Nr referencyjny: **PZP/2/2020**

Dotyczy: **Budowa stanu surowego zamkniętego zakładu rehabilitacyjnego „Klinika Budzik Dla Dorosłych”**

ODPOWIEDZI NA PYTANIA WYKONAWCÓW

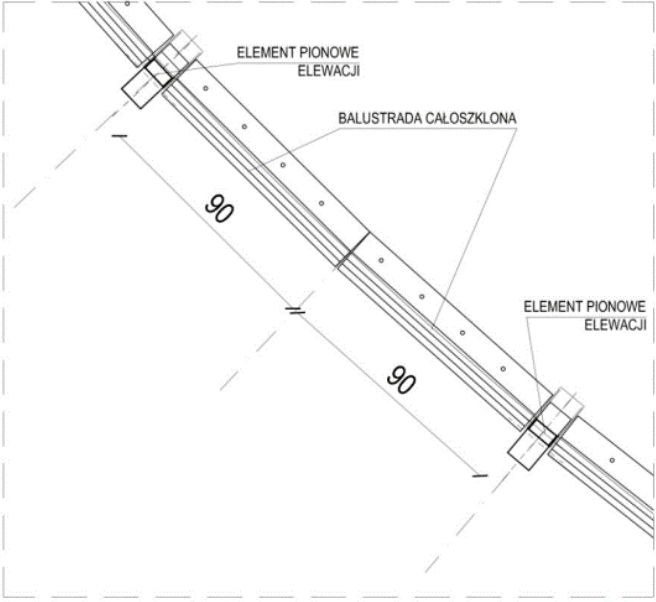
215. Architektura. W jaki sposób mają być wykończone zadaszania żelbetowe nad wejściami na poziomie 0,00 i +1 pokazane na przekroju D-D ? Ma to być surowy beton ?

Płyta żelbetowa daszków pokryta papą wierzchniego krycia, papą podkładową oraz 15 cm styropianem, a od spodu tynkiem cementowo wapiennym kat III w kolorze płyt elewacyjnych. Daszki wykończone z boków wg.rysunku elewacji.

BZ1	BALUSTRADA ZEWNĘTRZNA NA BALKONACH
LOKALIZACJA	<p style="text-align: center;">BALKON I PIĘTRA, BALKON II PIĘTRA I FRAGMENTY NA III PIĘTRZE</p> <p style="text-align: center;">RZUT FRAGMENTU BALKONU</p>

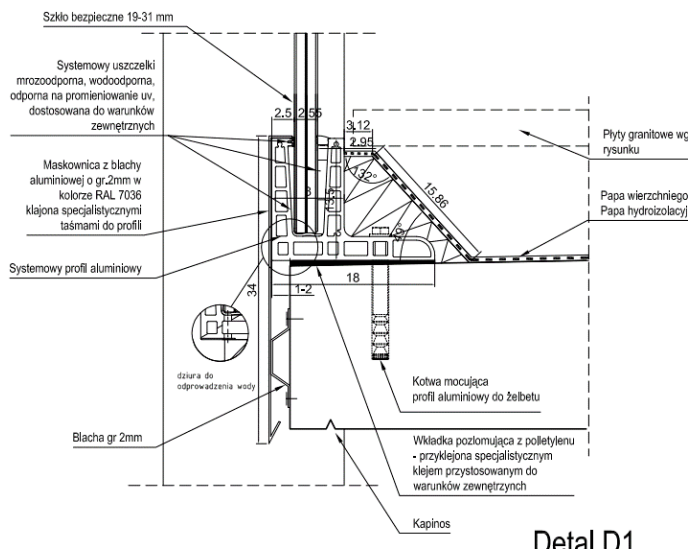
217. Architektura. Prosimy o dodatkowe rysunki detali odwadniania tarasów i balkonów 1 i 2 piętra. Wg opisu jest to realizowane zewnętrznymi aluminiowymi rurami spustowymi zakończonymi rzygaczami na poziomie spodu balkonu nad parterem, ale w jaki sposób woda ma się dostać do rur spustowych jeżeli nie zostały zaprojektowane rynny lub wpusty, a sama płyta

balkonu nie została wyprofilowana. Również samych rur spustowych nie widać na przekroju ani detalach, a jedynie profil stalowy nierdzewny i jakąś obudowę.

Załączamy kartę wykazu z aluminiowymi osłonami na rury spustowe oraz rynnami i rurami spustowymi

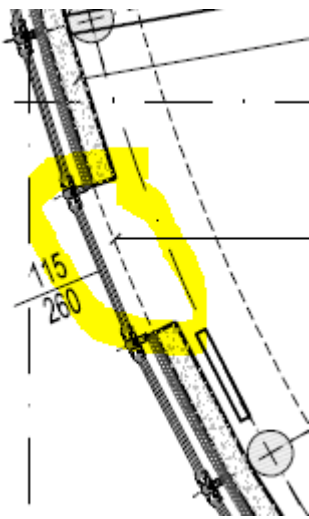
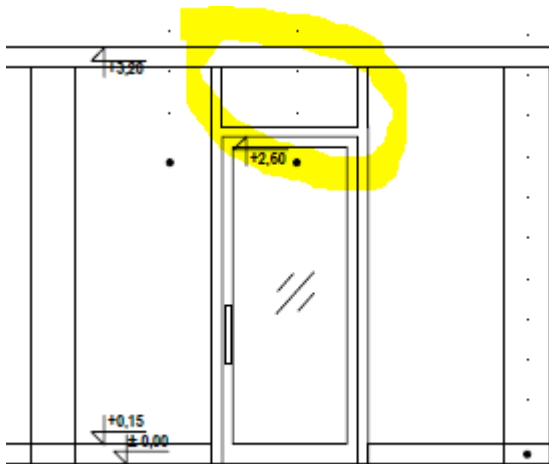
258. Proszę o informację czy biegi schodowe należy wykonać jako monolityczne czy jako prefabrykowane. W opisie projektu wpisane są biegi monolityczne na rysunkach opisane jako prefabrykowane.

Jak w pyt. nr 91. Z uwagi na prefabrykację, przyjęto biegi schodowe z betonu C35/45. Elementy wylewane „na mokro” tj. podesty i spoczniki klatki schodowej z betonu C30/37.

Rys. Wycinek rzutu parteru

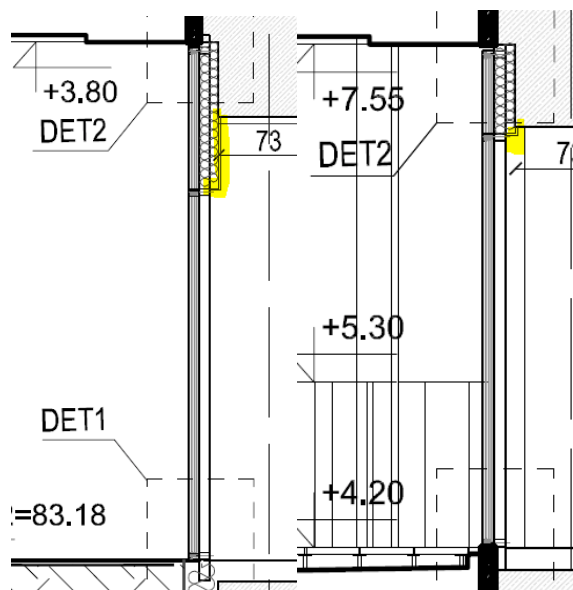
260. Proszę o informację czy nad otworami okiennymi i drzwiowymi w ścianie zewnętrznej należy przewidzieć nadproża oraz nadmurówki. Na przekrojach oraz rozwinięciach nie są one widoczne, natomiast z przedmiaru wynika, że należy je uwzględnić.

Należy uwzględnić nadproża na poziomie parteru, w załączeniu rewizje rysunków architektury i konstrukcji. Na wyższych kondygnacjach belka obwodowa jest na wysokości nadproży, miejsce to należy wykończyć suchą zabudową z płyt g-k.

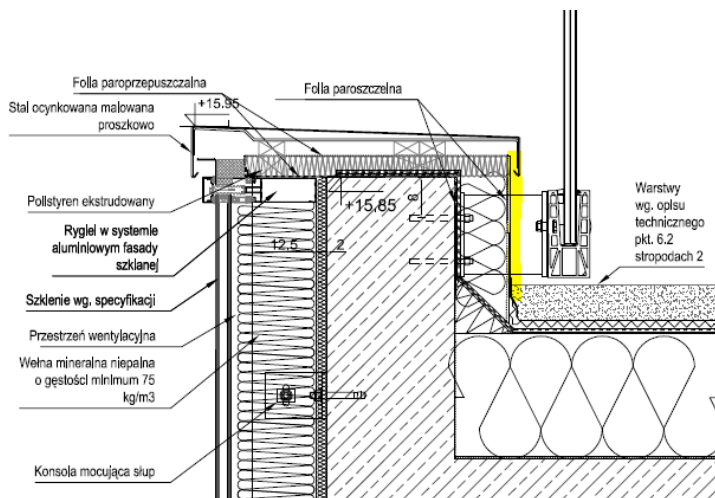
263. Proszę o informację jaki materiał paroizolacyjny należy przyjąć w warstwach dachowych. Z przekrojów i opisów warstw wynika, że należy zastosować papę paroizolacyjną, zaś na detalu attyki widnieje folia paroprzepuszczalna i paroszczelna.

Folia paroprzepuszczalna występuje wyłącznie wzdłuż poziomej krawędzi atyki, w warstwach stropodachów występuje zawsze folia paroizolacyjna (paroszczelna).

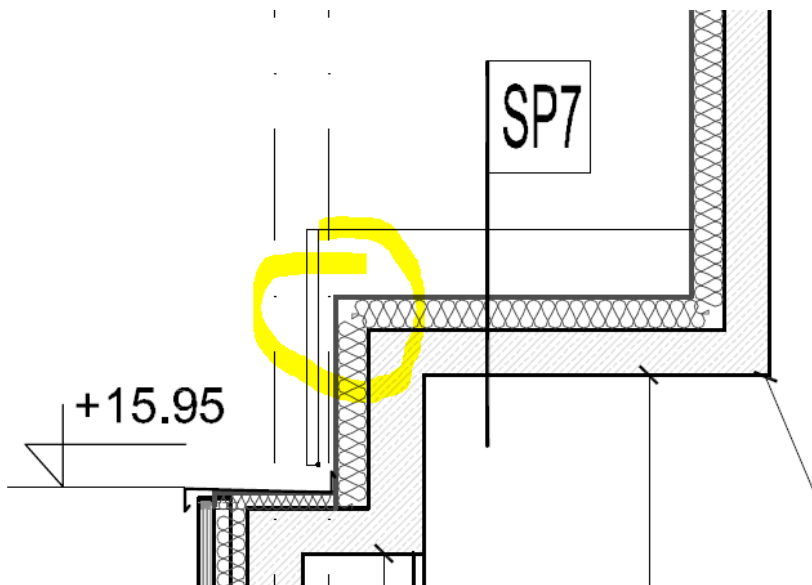
270. Proszę o potwierdzenie, że warstwy dachów i tarasów należy zakończyć na papie wierzchniego krycia i nie wykonywać już mat kubelkowych drenaży, geowłókniny itd.

Warstwy wykończeniowe zewnętrzne SP1, SP2, SP3, SP4 należy wykonać do warstw papy wierzchniego krycia. Warstwy SP5 (łącnik z dachem MSB) należy wykonać do warstw wykończeniowych z kostki betonowej, aby zamontować korytko odwodnieniowe. Warstwy SP6 (nad parterem), SP7 (nad poddaszem) oraz daszku żelbetowego należy wykonać w całości

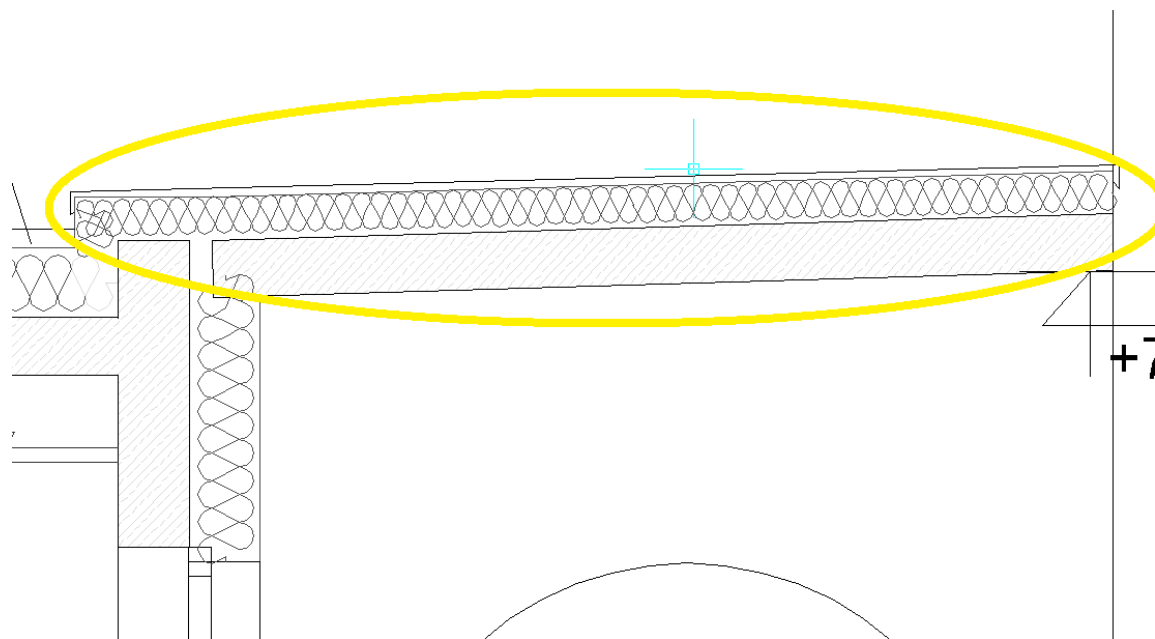
298. Prosimy o potwierdzenie, iż w przedmiarach błędnie przyjęto wysokość fasady F7. Z dokumentacji projektowej wysokość fasady F7 wynosi 4,15 m, natomiast w przedmiarze przyjęto 2,95 m.

Zgodnie z udzieloną odpowiedzią na pytanie nr 191 fasada F7 ma wysokość 4,3m. Przedmiar dla fasady F7 zostanie skorygowany.
